「鉄骨設計 & 製作の疑問を解消しよう・オンライン質疑応答会 第2弾」 議事録

(F):ファブリケーターからの質疑

(構):構造事務所からの質疑

[ハイスキップ構法]

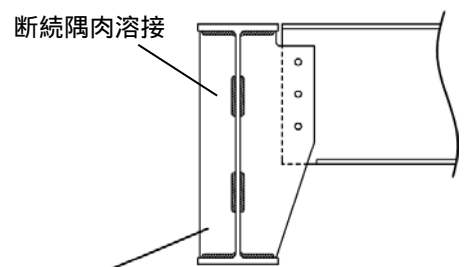
小梁のガセットプレートを断続隅肉溶接で取り付ける「ハイスキップ構法」(右図)を使った場合、加工手間の低減はどの程度と考えられますか。

他に考えられるメリット、デメリットはありますか。

【A. 2】大梁が大きな場合は効果がありそう。

[予想されるデメリット] 断続溶接の位置は指定されるのでしょうか?、指定がないと製品にばらつきが出そう。逆に指定が厳しいとかえって手間が増えそう。

亜鉛めっきする場合は使えないとハイスキップ構法の仕様書に書いてある。

追Q. 見積もりに反映するほど手間は減りそうですか。

A. 全体で見ると、それほど差が出ないのではないかな。

片側小梁の場合は、裏側にスチフナーを入れる (G. R. と同厚)

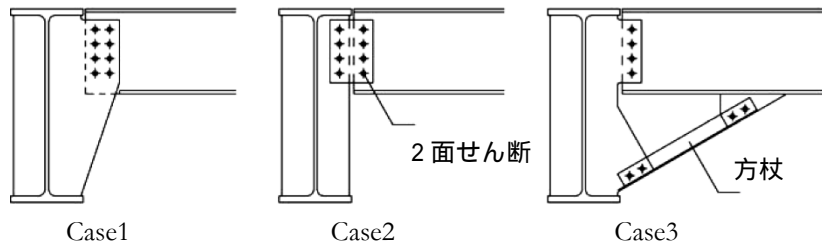
横補剛材としての小梁の仕口は、下図の Case1 ~ 3 が考えられますが、Case1 と Case2 ではどちらが施工上有利ですか

【A. 5】 Case1 が一番手間がかからない。Case2 は現場の手間が多い。

Case2 はガセットが飛び出さないで、トラックにたくさん積める。

Case1 はフランジをカットするの必要があり、カットは片側と両側のカットがある。両側カットのほうが手間がかからないが、片側カットのほうが強い。

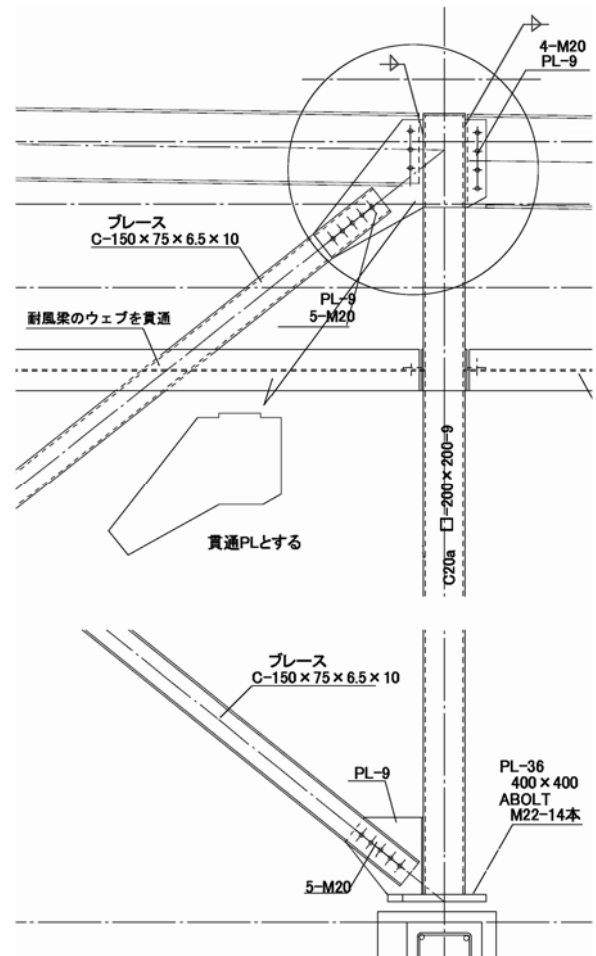
応力が小さければガセットを右図の形にしてフランジカットを省略できる。

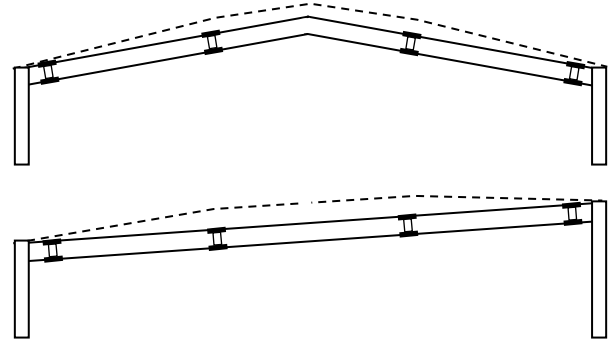
平屋の店舗(スーパーマーケット等)で多いのですが、意匠設計からの要求で、X,Y 方向ともブレース架構の建物を設計することがあります。(剛接合の梁がまったくない)

- ・ ラーメン架構と比べて、製作コストはどの程度低減されますか。
- ・ 設計、施工上の注意点を教えてください。

【A. 6】 [メリット] 鋼材量は半減する。ボルト・接合プレートも減る。

[デメリット] 柱の貫通プレートなどの処理が複雑になる。

剛接合のほうが慣れている。

ブレースのガセットプレートがとても大きいので運搬に不利。

建て方ではブラケットがないので足場に工夫が必要。

耐風梁へのブレースの貫通など、特殊な納まりが出てくるので施工手順にも工夫が必要。
